Avis
sur l'augmentation de la puissance hydroélectrique du moulin à
ENTRAYGUES SUR TRUYERE (12)

N°Saisine : 2025-015067

N°MRAe : 2025APO113

Avis émis le 10 septembre 2025

Figure 2 : plan de masse (source annexe 5 de l'étude d'impact)

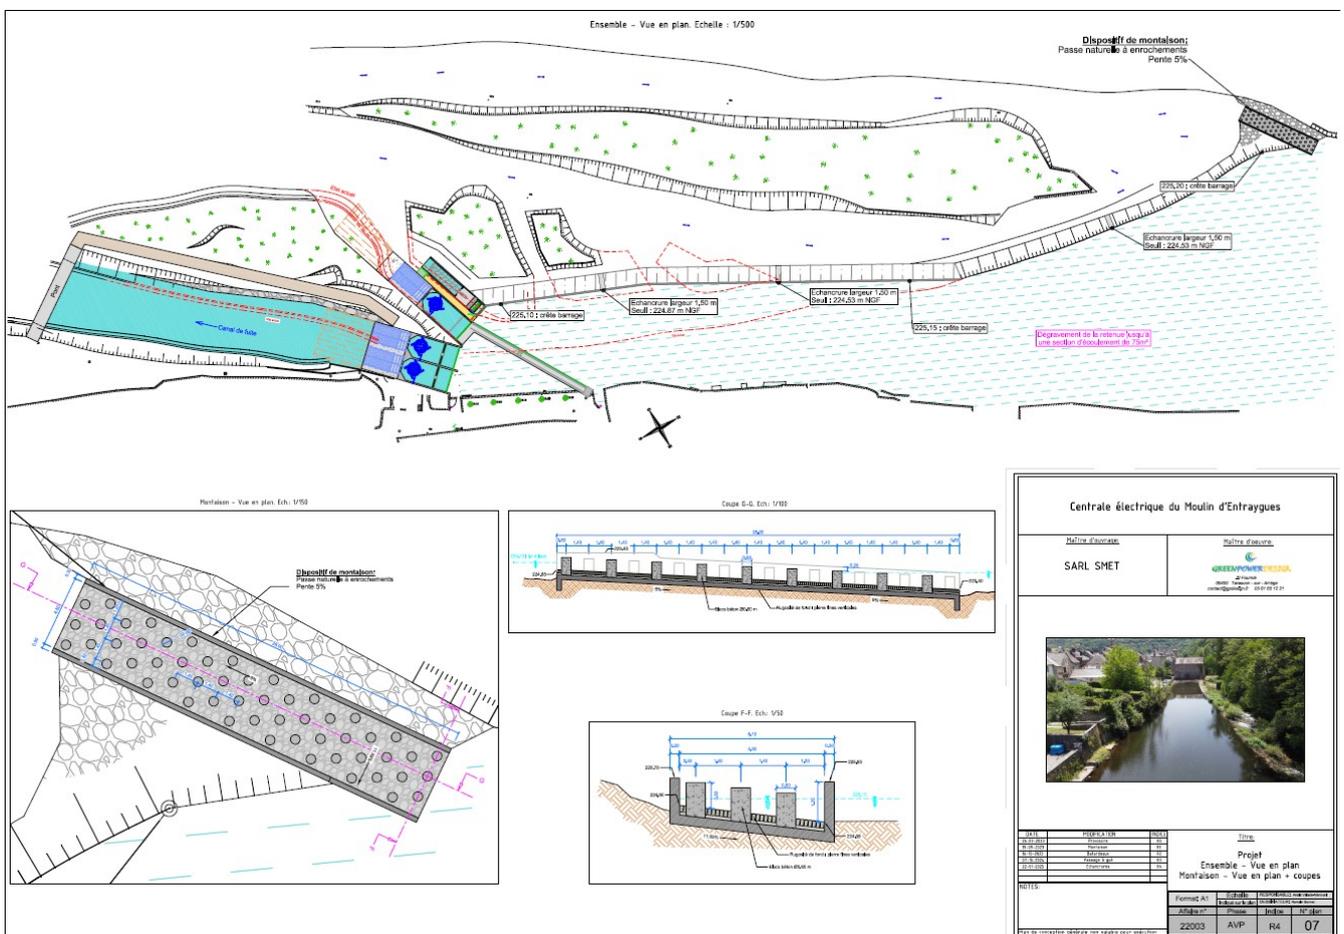
Le projet est présenté comme l'optimisation d'une installation existante mais nécessite de très importants travaux (démolition, reconstruction, modifications de structures existantes). La MRAe considère que l'étude d'impact ne démontre pas que ce choix est celui de moindre impact environnemental.

Sur la zone d'implantation du projet, le dossier ne comporte pas d'analyse de variante pour l'implantation des composantes de la prise d'eau, la zone d'implantation du pont ou de la piste d'accès. La MRAe considère que l'étude d'impact ne démontre pas que la variante retenue est celle de moindre enjeu environnemental.

La MRAe recommande au porteur de projet de présenter un travail de recherche de variantes. Elle recommande, ensuite, d'examiner chaque variante au regard des impacts environnementaux (hydrologie du cours d'eau, biodiversité, paysage) afin de garantir que la solution retenue est bien celle de moindre impact environnemental.
